**SOLICITATION AMENDMENT
MODIFICATION DE L'INVITATION**

Title - Sujet Refit summer 2018 - Des Grosei	
Solicitation No. - N° de l'invitation F3017-18N173/A	Amendment No. - N° modif. 009
Client Reference No. - N° de référence du client F3017-18N173	Date 2018-07-27
GETS Reference No. - N° de référence de SEAG PW-\$QCL-041-17430	
File No. - N° de dossier QCL-8-41017 (041)	CCC No./N° CCC - FMS No./N° VME
Solicitation Closes - L'invitation prend fin at - à 02:00 PM on - le 2018-08-03	Time Zone Fuseau horaire Heure Avancée de l'Est HAE
F.O.B. - F.A.B. Plant-Usine: <input type="checkbox"/> Destination: <input type="checkbox"/> Other-Autre: <input type="checkbox"/>	
Address Enquiries to: - Adresser toutes questions à: Deblois, Vincent	Buyer Id - Id de l'acheteur qcl041
Telephone No. - N° de téléphone (418) 649-2712 ()	FAX No. - N° de FAX (418) 648-2209
Destination - of Goods, Services, and Construction: Destination - des biens, services et construction:

This modification (009) is intended to:

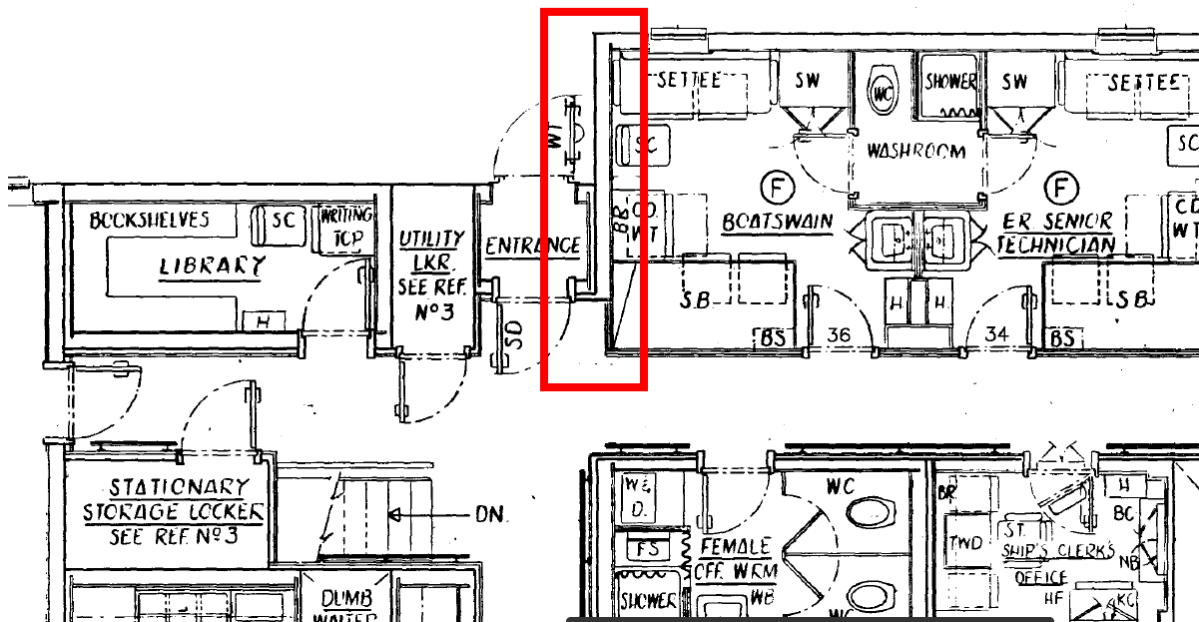
At 8.3.4, what length of wall is to be replaced?'

The length of wall is to be replaced is 10 feet.
